Het 2^e Erratum voor de 34 eengezinswoningen Cuvette.

Projectnaam : Cuvette

Onderwerp : Zolder

1e erratum - type B

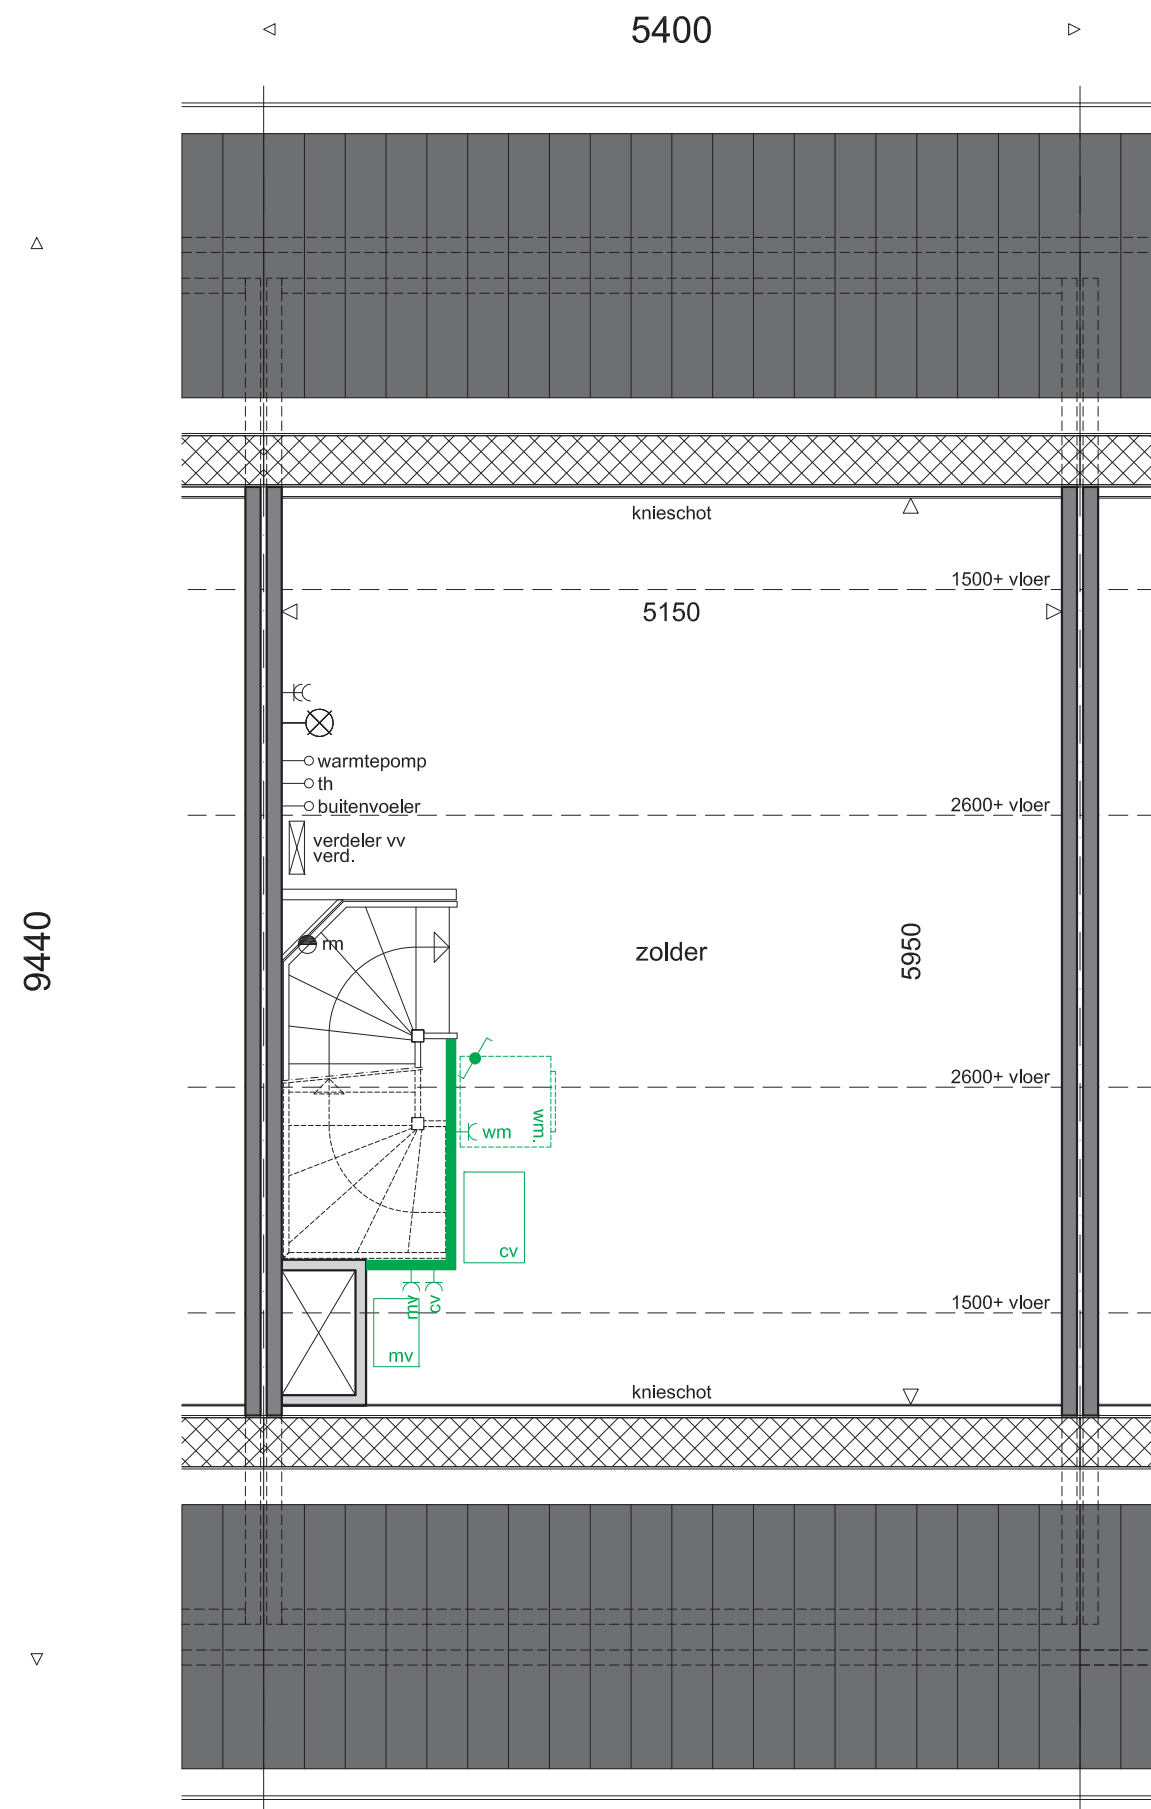
Het betreft de verplaatsing van de MV/CV opstelling in de standaard zolderindeling. Het traphekje wordt nu vervangen door Gibo-wand. De MV wordt op de leidingkoker geplaatst en de CV ketel op de nieuwe Gibowand. Naast de CV ketel (klasse CW 5) is nu de opstelplaats wasmachine mogelijk en kunt u een eventuele droger op de wasmachine plaatsen waardoor er nu een optimale indeling van de standaard zolder is gecreëerd. De lichtschakelaar zolder wordt nu ook op de Gibo-wand geplaatst
